国立研究開発法人日本原子力研究開発機構原子力科学研究所
TCA（軽水臨界実験装置）施設に係る
廃止措置計画認可申請書の一部補正について

国立研究開発法人日本原子力研究開発機構
原子力科学研究所 TCA（軽水臨界実験装置）施設に係る
廃止措置計画認可申請書の一部補正
新旧対照表

T C A 廃止措置計画認可申請書の一部補正 新旧対照表

前 正 準		後 正 準		考 備																																																															
項 目	工 程	項 目	工 程																																																																
			<p>表11-1 廃止措置全体工程表</p>

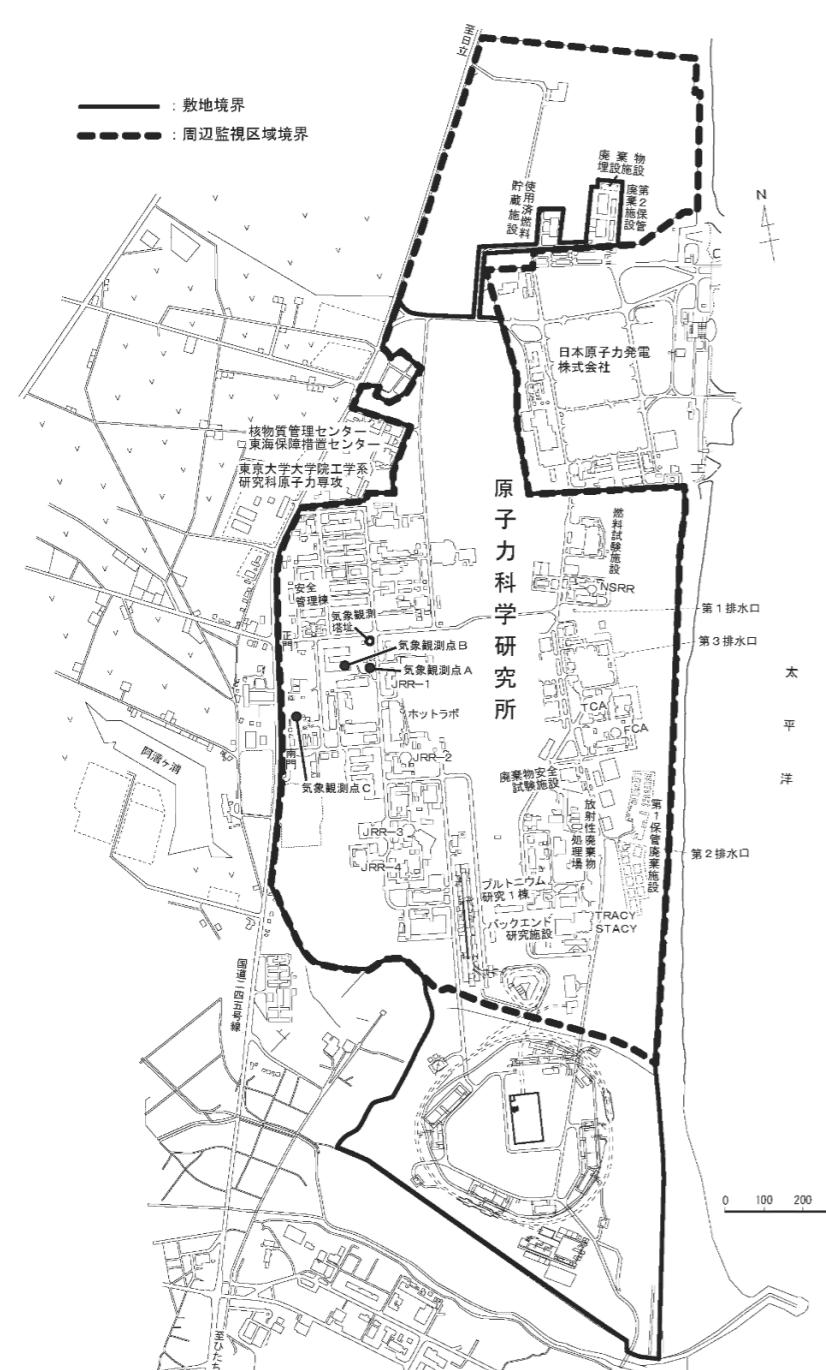
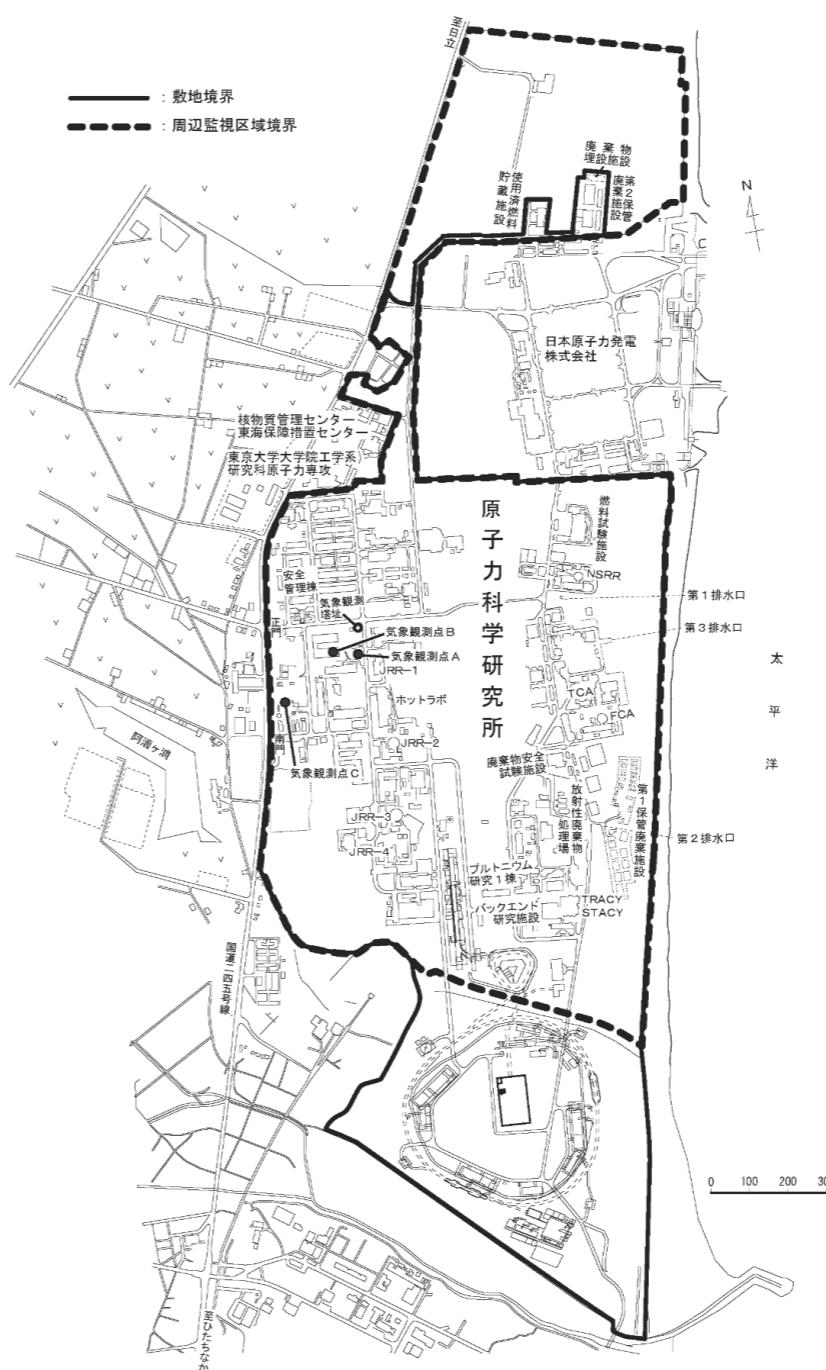
年度	2019	2020～2022	2023～2025	2026	2027	2028	廃止措置計画認可申請			廃止措置計画変更認可申請				第1段階*1 (原子炉の機能停止から燃料搬出までの段階)			第2段階*1 (維持管理段階)		第3段階 (解体撤去段階)		原子炉の機能停止に係る措置			炉室建家の施設・設備の解体撤去*2				燃料の引き渡し			附属建家(燃料貯蔵室、作業室等)の施設・設備の解体撤去*2				汚染状況の調査			廃水タンク室の施設・設備の解体撤去				解体手順等の検討			排風機エリア等の施設・設備の解体撤去				解体作業準備			炉室建家、附属建家等の管理区域解除				建家等の解体							燃料搬出予定時期の見直しに伴う工程変更 廃止措置の第2段階における作業内容の追記 記載の適正化
年度	2019	2020～2022	2023～2025	2026	2027	2028																																																													
廃止措置計画認可申請			廃止措置計画変更認可申請																																																																
第1段階*1 (原子炉の機能停止から燃料搬出までの段階)			第2段階*1 (維持管理段階)		第3段階 (解体撤去段階)																																																														
原子炉の機能停止に係る措置			炉室建家の施設・設備の解体撤去*2																																																																
燃料の引き渡し			附属建家(燃料貯蔵室、作業室等)の施設・設備の解体撤去*2																																																																
汚染状況の調査			廃水タンク室の施設・設備の解体撤去																																																																
解体手順等の検討			排風機エリア等の施設・設備の解体撤去																																																																
解体作業準備			炉室建家、附属建家等の管理区域解除																																																																
建家等の解体
